Datum předložení změny:	08.03.2021	ZL č. 006
Zhotovitel:	Zlínstav a.s.	
Objednatel:	Vysoká škola chemicko-technologická v Praze	
Projektant:	SPS projekt, spol. s r.o.	
TDS:	Gleeds Česká republika a.s.

Projekt zakázkové číslo:	513/18
Stavba:	VSCHT Praha – Rekonstrukce prostor uvolněných z pronájmu (etapa I) v budově B ul. Zikova – kancelářská část
Objekt:

Název změny:	Zdění, přizdívky ostění
--------------	-------------------------

- Příloha č.1 Rozpočet
- Příloha č.2 Přizdívky ostění s ozubem - VV
- Příloha č.3 Výkresová dokumentace

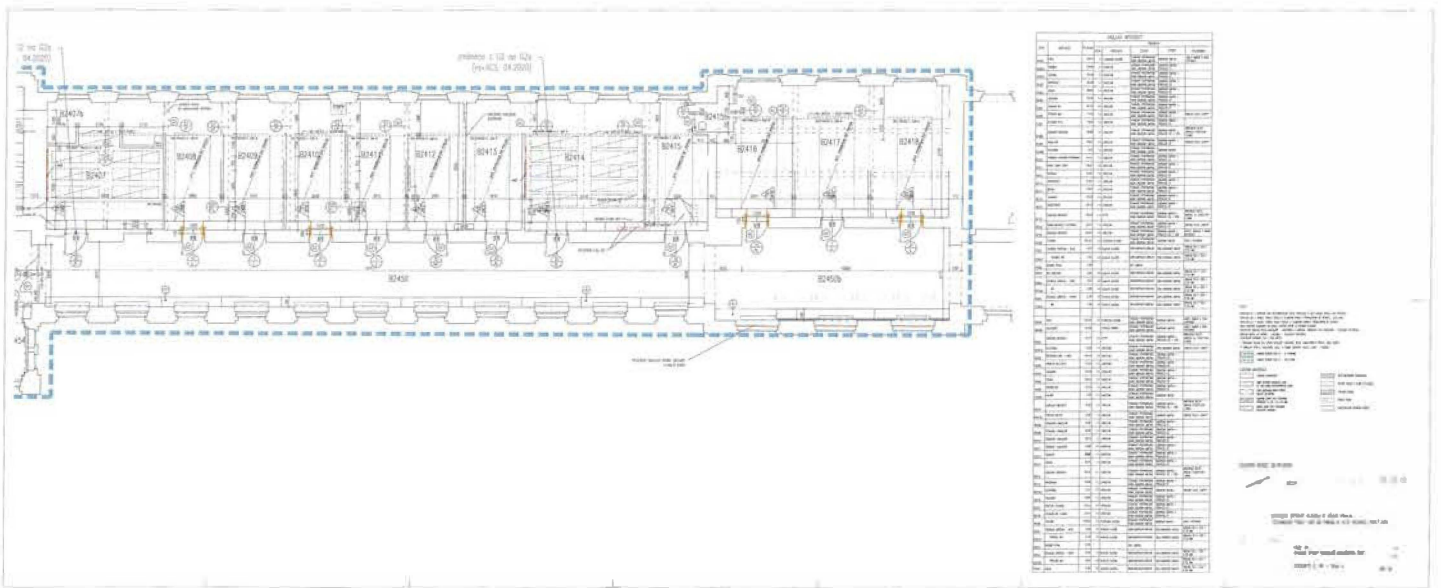
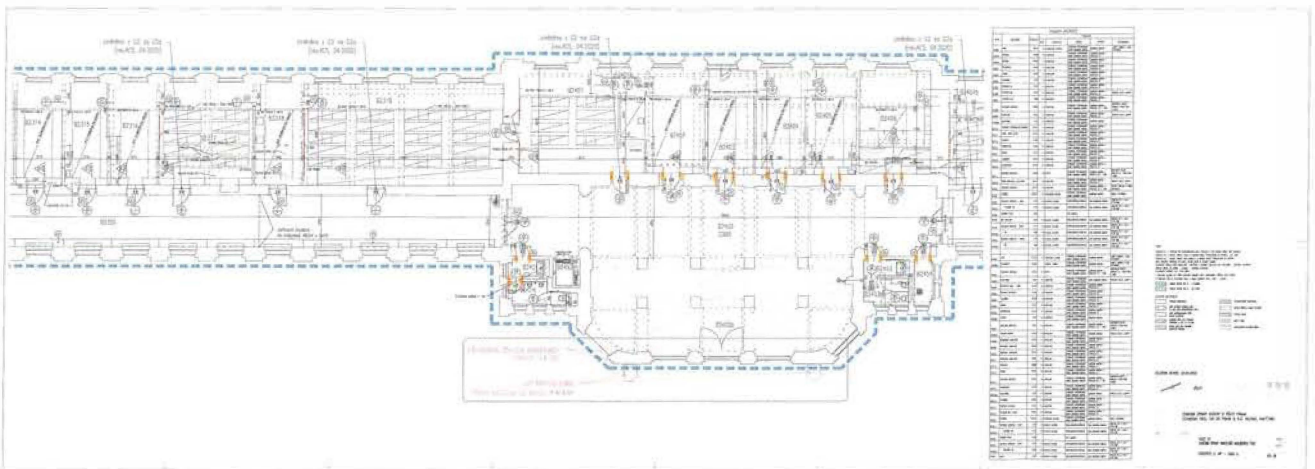
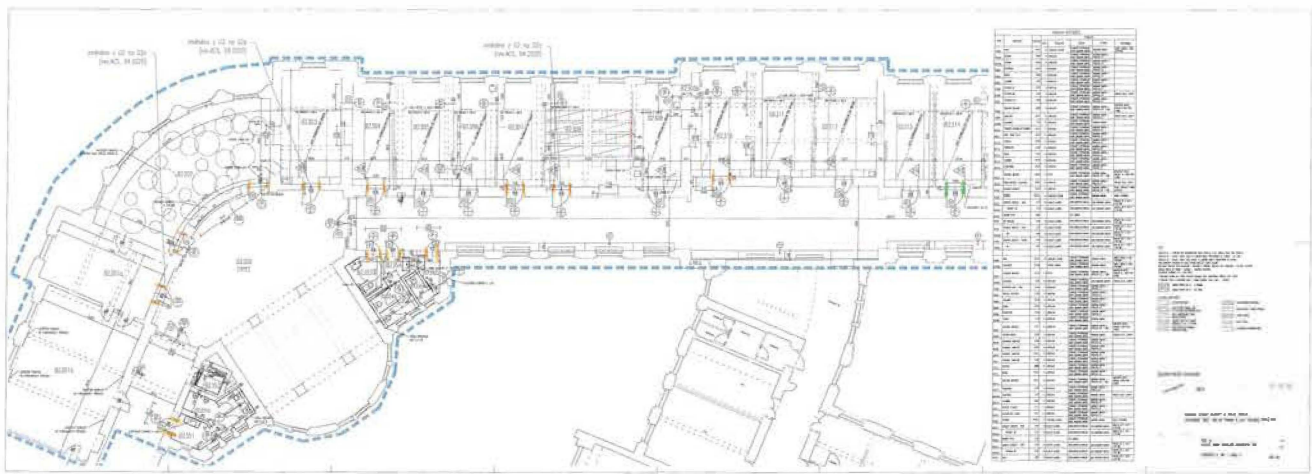
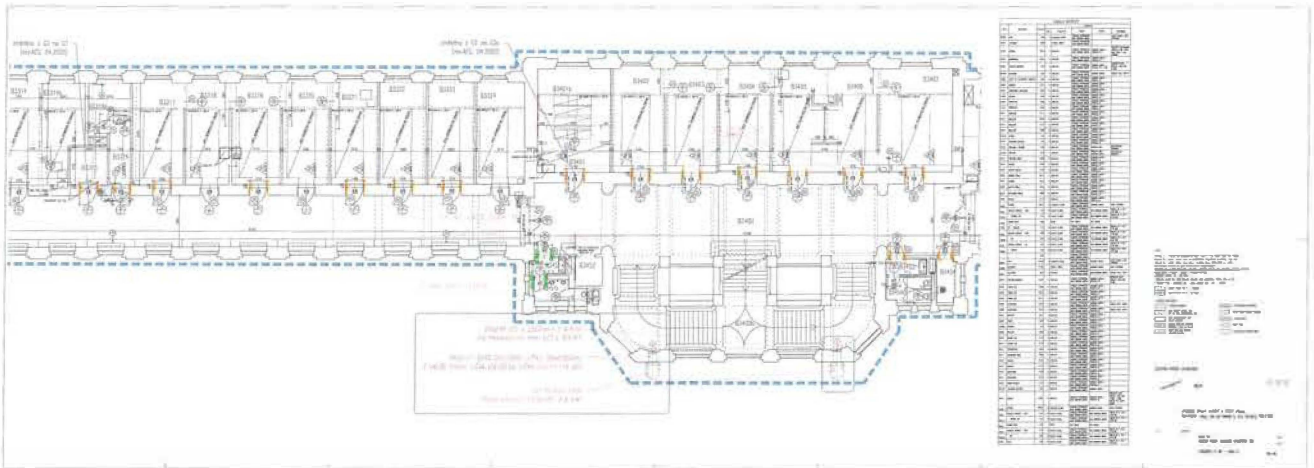
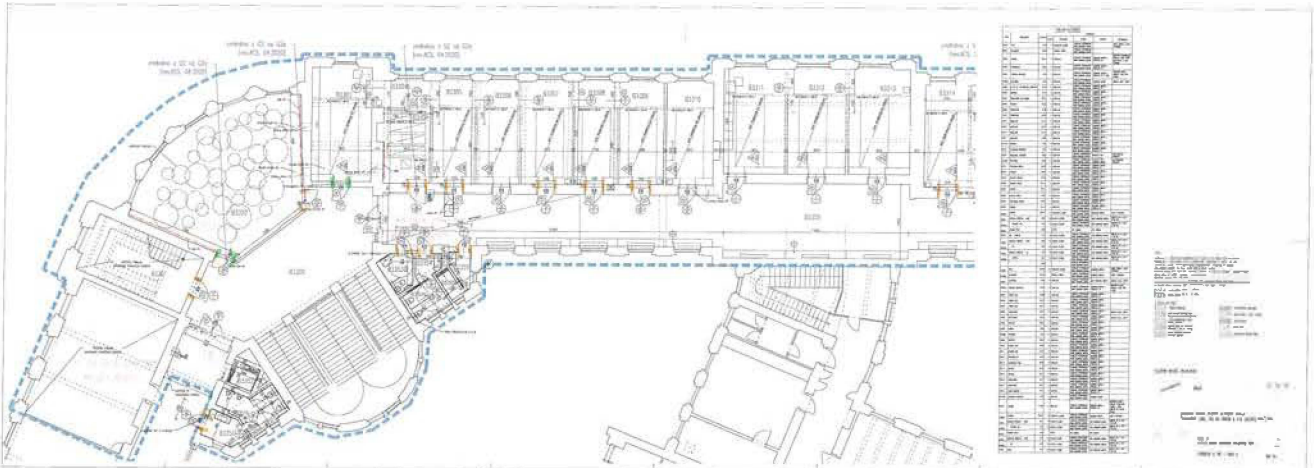
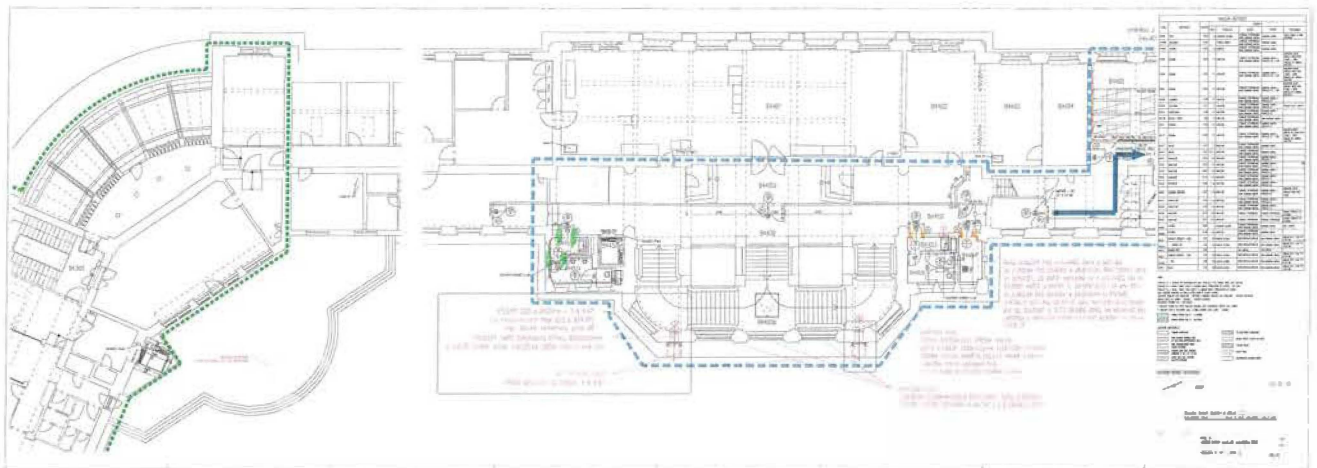
Při zdění nenosných konstrukcí bylo zjištěno, že ve VV nebylo uvažováno s provádění prací - zdění některých příček a přizdívky ostění dveří. Absence těchto prací je nutné doplnit do VV, aby bylo možné dokončit navazující ASŘ prvky - především dveře. Změna byla vyvolána vadou projektu resp. projekt s těmito pracemi nepočítal. ZL je realizován za splnění podmínek § 222 odst. 5 jako nepodstatná změna závazku ze smlouvy.

Provedení zdění a přizdívek ostění.
